Avis délibéré
de la Mission régionale d'autorité environnementale
Provence-Alpes-Côte d'Azur
sur la révision du plan local d'urbanisme (PLU) de Curbans

**N° MRAe
2025APACA3/3867**

Figure 2: OAP de la zone UAca du Riou des Mioux. 1 : Secteur réservé au logement. 2 : Secteur réservé aux activités tertiaires. 3 : Secteur réservé à l'hébergement seniors. 4 : Hébergement hôtelier (extension du restaurant existant en Uc). 5 : Halles municipales couvertes.

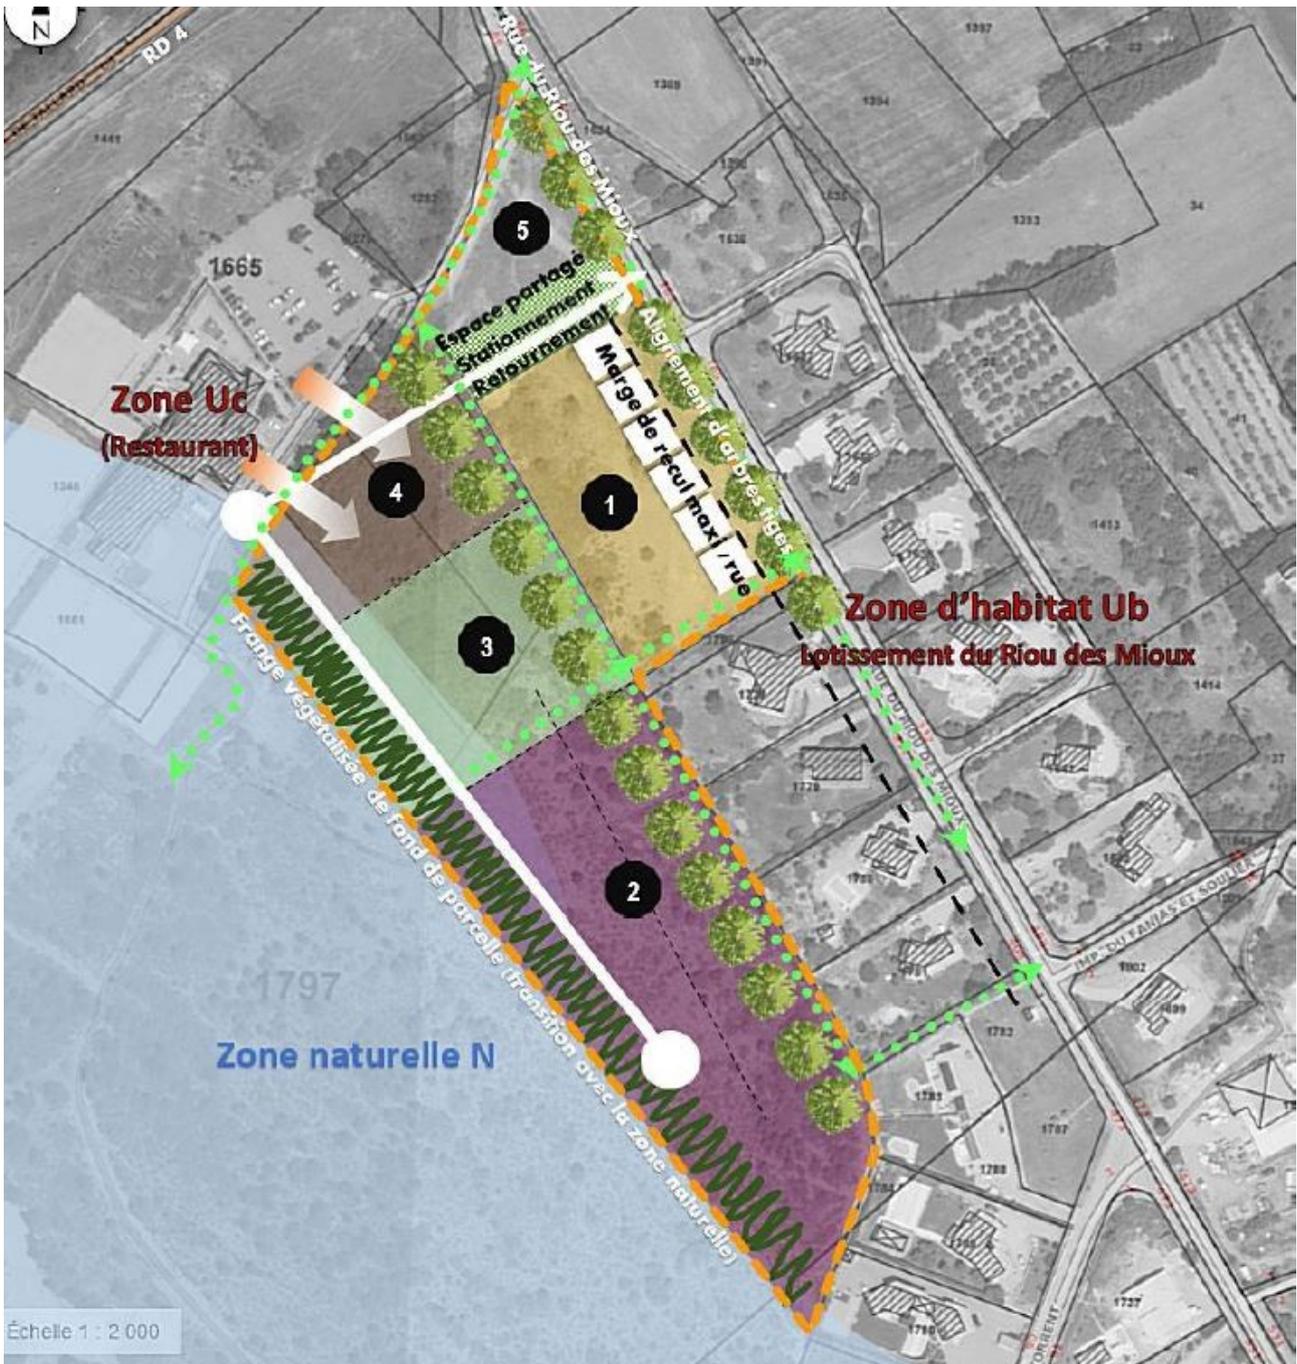
La MRAe recommande de caractériser précisément les enjeux écologiques dans les secteurs de projet de la révision du PLU, en particulier dans les secteurs du Riou des Mioux et des Collets.

La MRAe recommande de préciser l'évaluation environnementale de la révision du PLU sur la thématique de la biodiversité sur les principaux secteurs de projet, en particulier au Riou des Mioux et sur le secteur Npv des Collets.

Figure 3: localisation du secteur Npv des Collets. Source : règlement graphique.

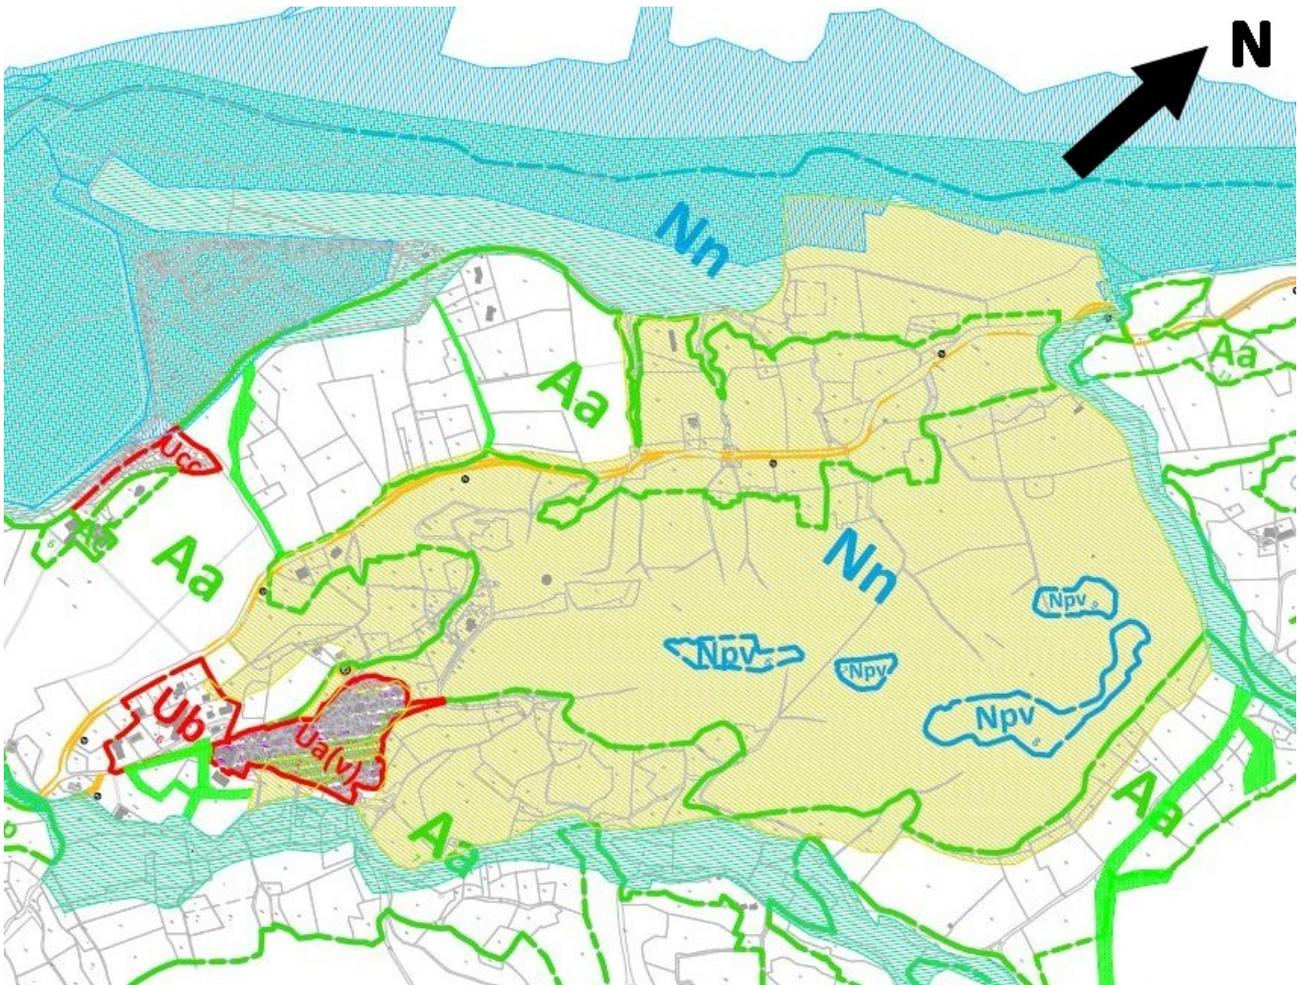
Concernant le secteur Npv des Collets, la MRAe recommande d'approfondir l'analyse de l'articulation du projet de révision du PLU au regard des objectifs de préservation des paysages et des milieux naturels portés par la loi Montagne et les règles du SRADDET. Elle recommande d'analyser la cohérence de l'instauration de ces zones Npv au regard de l'objectif de préservation des continuités écologiques.

La MRAE recommande de justifier l'instauration des zones Npv des Collets au sein d'un secteur protégé au titre des continuités écologiques.

La MRAe recommande d'analyser les incidences paysagères de l'instauration d'un secteur Npv sur le secteur des Collets qui apparaît comme un site particulièrement sensible.
